Stuttgart 21

Planfeststellungsabschnitt 1.5 Zuführung Feuerbach/Bad Cannstatt – Generalplanung
Bau-km -4.0-90.340 bis Bau-km -0.4 -42.000 / Stat. -4.8-64.359 bis Bau-km -0.4-42.000

Regelquerschnitt

Tunnel, zweigleisig, offene Bauweise (Kreuzungsbauwerk Ehmannstraße) (Fernbahn)
St. 4715 Stg-Bad Cannstatt – Stuttgart Hbf, Stat. -3.5-03.542 bis -3.2-97.019

Tunnel Fernbahn, Offene Bauweise ZA Rosenstein
Gleisabstand ca.12,44 – 14,69 m

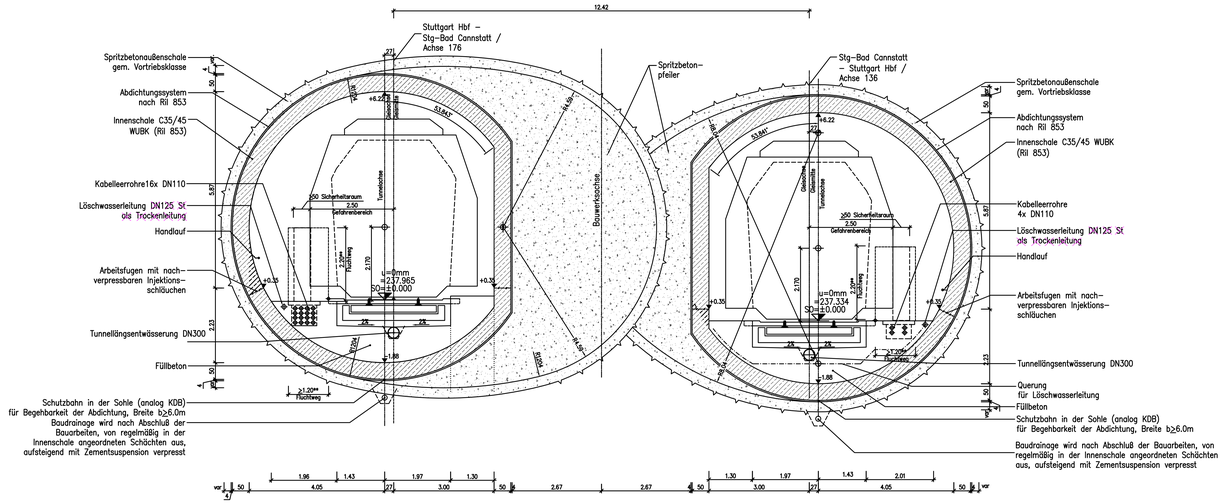
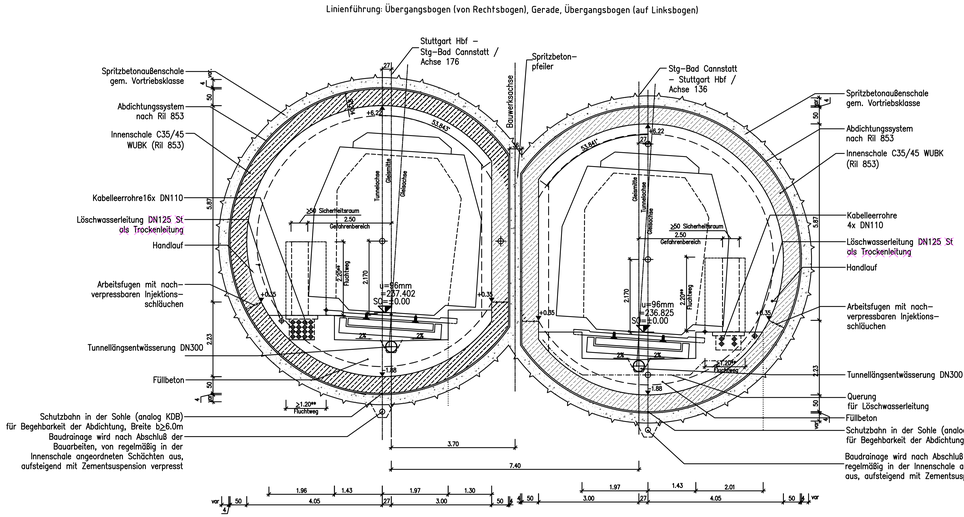
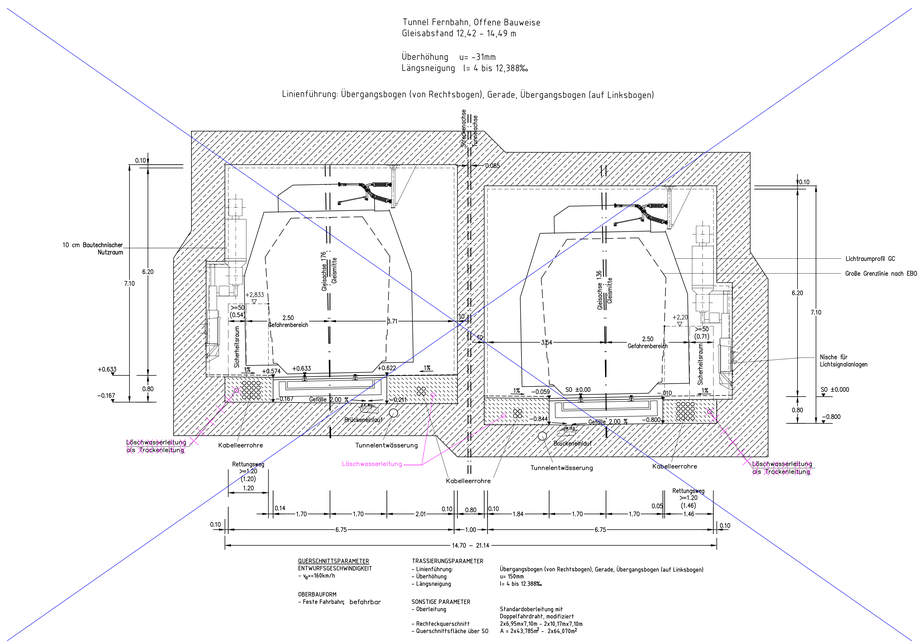
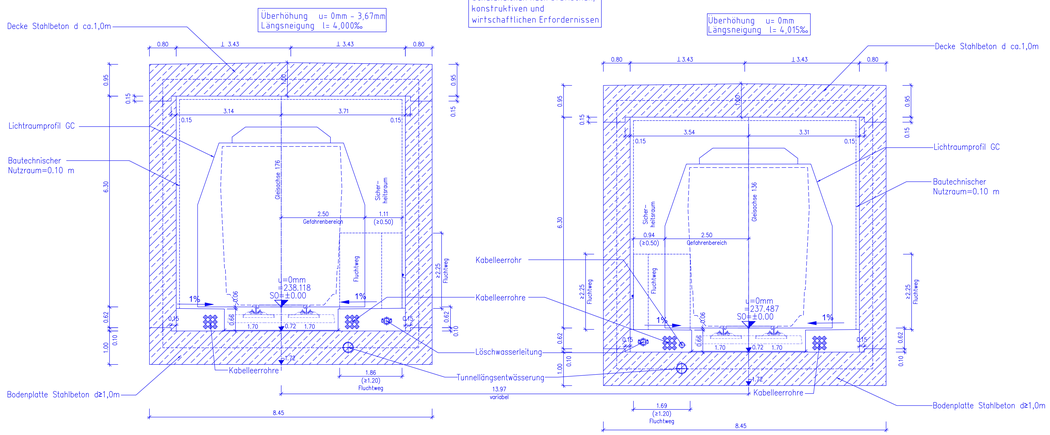
Planänderung OBW ZA Rosenstein
ILF Consulting Engineers Austria GmbH
Bearb.: G.Pilser
Datum: 23.09.2020
Tel.Nr.: 0043/512/2412/0

Planung alt, nach Änderungsverfahren nicht mehr aktuell
Planung gem. Änderungsverfahren

Index	Änderungen	Datum	Name
A	Berücksichtigte Stuttgarter Stellungnahmen	30.04.2020	Tews, M. Müller
B	Planänderung OBW ZA Rosenstein	23.09.2020	ges. SYS, SPZ

Schnitt
Blickrichtung
Stuttgart Hauptbahnhof
Darstellung gilt für A176
z.B. Bau-km -3.1-49.075

Überhöhung u= 0mm – 3,67mm
Längsneigung I= 4,000‰

Schnitt
Blickrichtung
Stuttgart Hauptbahnhof
Darstellung gilt für A136
z.B. Bau-km -3.3-14.719

Überhöhung u= 0mm
Längsneigung I= 4,015‰
